# PROCES-VERBAL DE SYNTHESE

# Enquête publique unique préalable à :

Concernant le projet de construction de serres grands abris porté par la SCEA BIOPRIM sur la commune de Chaumes en Retz (44320)

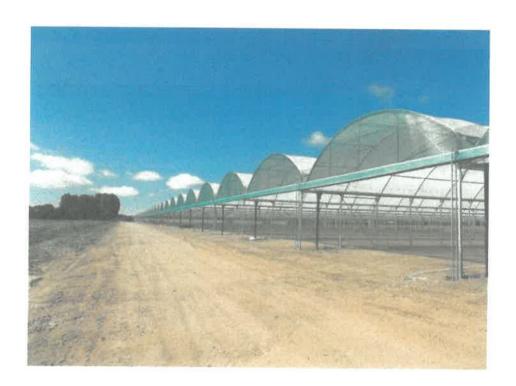
Face au changement climatique entrainant sécheresses et canicules, l'association Bretagne Vivante interroge sur les capacités de BIOPRIM à protéger les végétaux (filets d'ombrage), à irriguer en quantité suffisante. L'association interroge également sur l'impact potentiel du pompage hivernal sur les puits des hameaux voisins.

Comme présenté en première page du procès-verbal de synthèse (photo), les serres grands abris ne sont pas fermées. La couverture plastique, de couleur blanche, assure la protection des cultures lors des périodes chaudes de type sécheresse et/ou canicule. Enfin, des ouvertures sont intégrées dans la structure métallique pour améliorer et faciliter une régulation de la ventilation. Sous serres, Un arrosage est intégré dans le sol, entre les planches de culture. Pour l'ombrage des serres, un filet sera placé à même le toit, principalement pour la mâche en été. Aucun produit de blanchiment ou de dé-blanchiment ne sera utilisé. L'irrigation des grands abris sera réalisée par des micro-asperseurs pendulaires placés sur la structure métallique!
